To: [redacted] 5.1.2e [redacted]@pzh.nl]
From: [redacted]
Sent: Tue 3/17/2026 2:10:08 PM
Subject: FW: Slechtzicht door geluidsschermen onder aan de Woubrugse brug - [redacted] 5.1.2e
Received: Tue 3/17/2026 2:10:13 PM

Omschrijving: Slechtzicht door geluidsschermen onder aan de Woubrugse brug

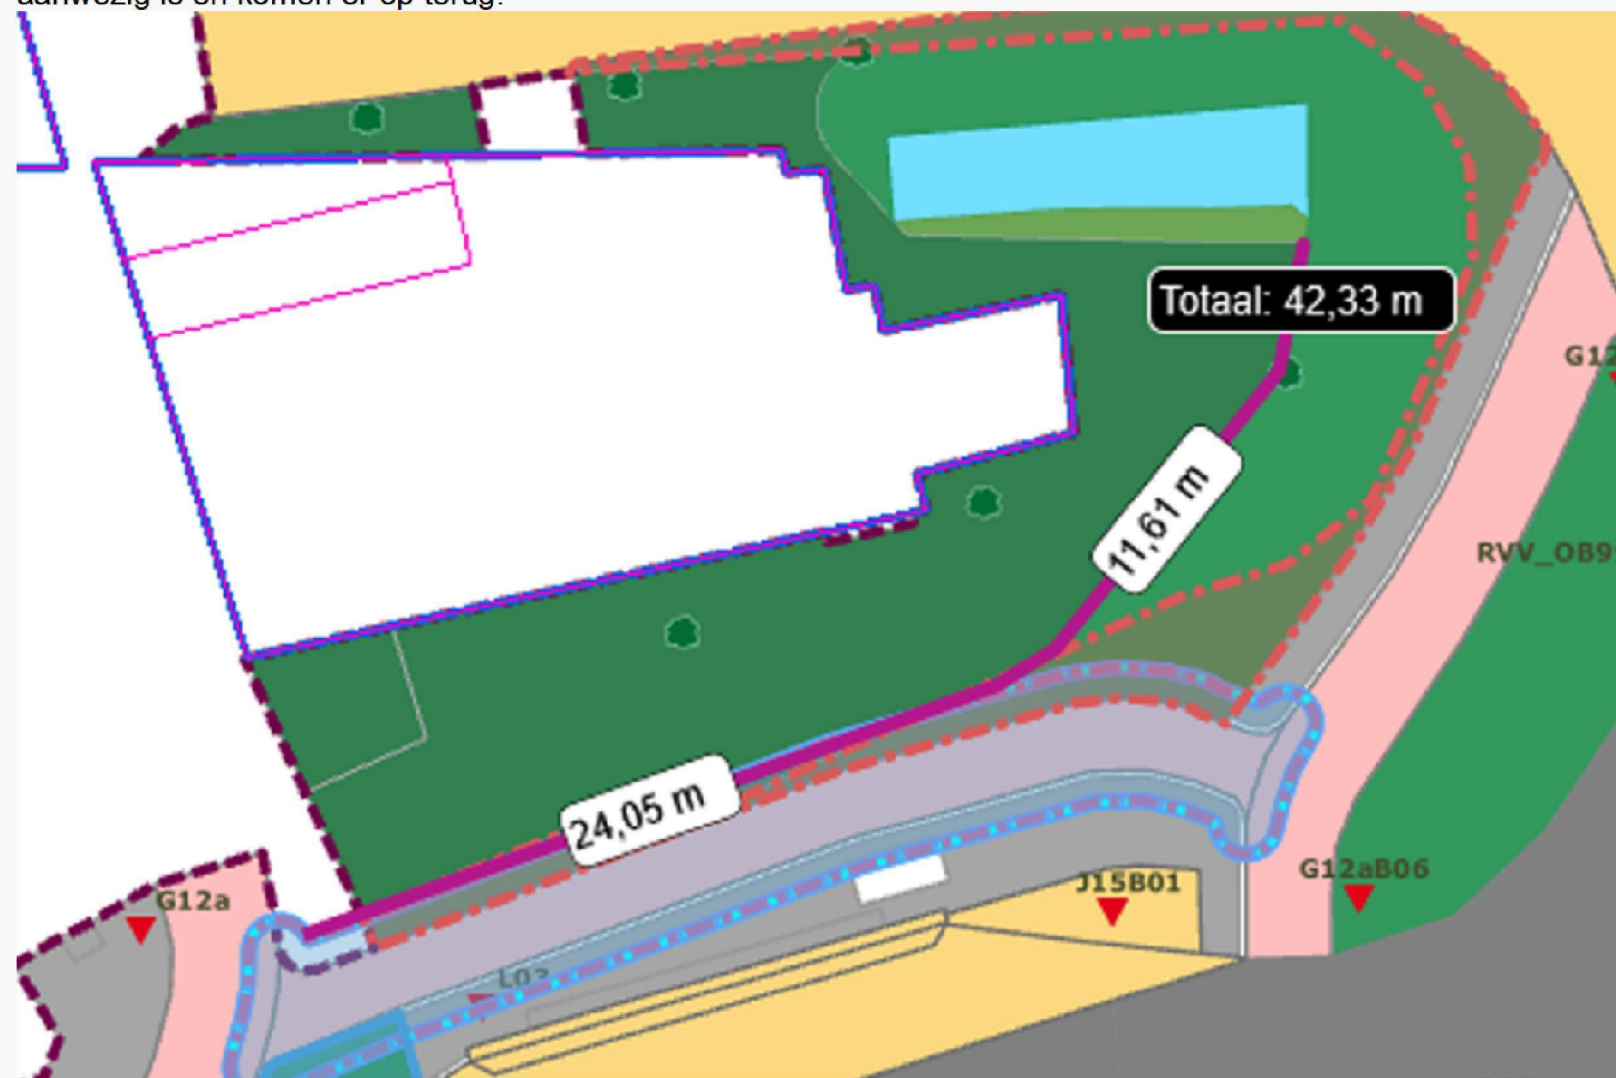
Volgende week vrijdag gaan [redacted] 5.1.2e en ik langs om te zien wat we kunnen doen.
De schets die je mee had gestuurd gaat wel door een boom heen dus dat gaat hem sowieso niet worden. Ook loopt het er behoorlijk naar beneden.
Praktisch gezien denk ik dat het er op uit draait dat we alleen een recht stuk kunnen laten staan langs het fietspad, zal een rolmaat meenemen om eea op te meten.
Maar goed, 6 maart gaan [redacted] 5.1.2e en ik daar langs en zullen eea bespreken met de bewoner indien deze aanwezig is en komen er op terug.

Hierbij de afbeelding die we net hebben besproken.

De verkeerskundige randvoorwaarden voor de positie van het scherm zijn:

- Minimaal 1,0 m uit kant verharding (brom-)fietspad;
- Buiten de nu als zichthoek / 1 meter maaien strook van de berm.

Ik heb dat in bijgevoegde afbeelding met een paarse lijn aangegeven.
